改善箇所説明図

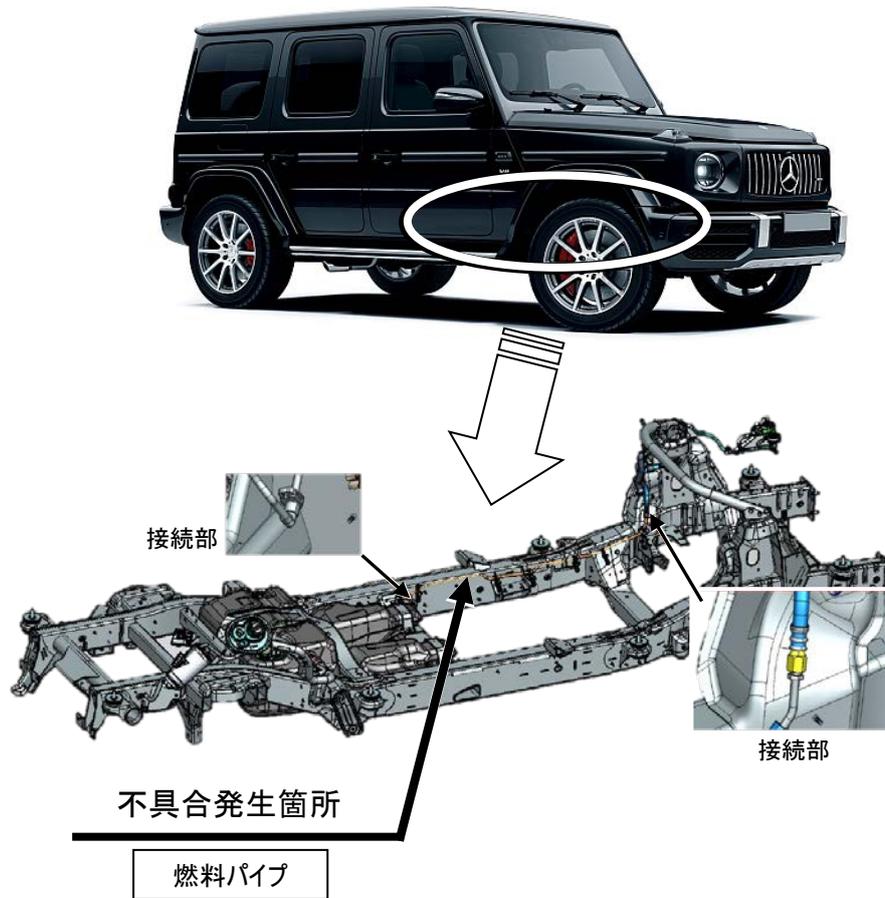
燃料パイプにおいて、PA（ポリアクリレート）コーティングが不十分なため、フランジ加工の際に亀裂が生じているものがある。そのため、燃料パイプの接続部から燃料が漏れるおそれがある。

全車両、燃料パイプの接続部を点検し、滲みや漏れがある場合は燃料パイプを良品に交換する。
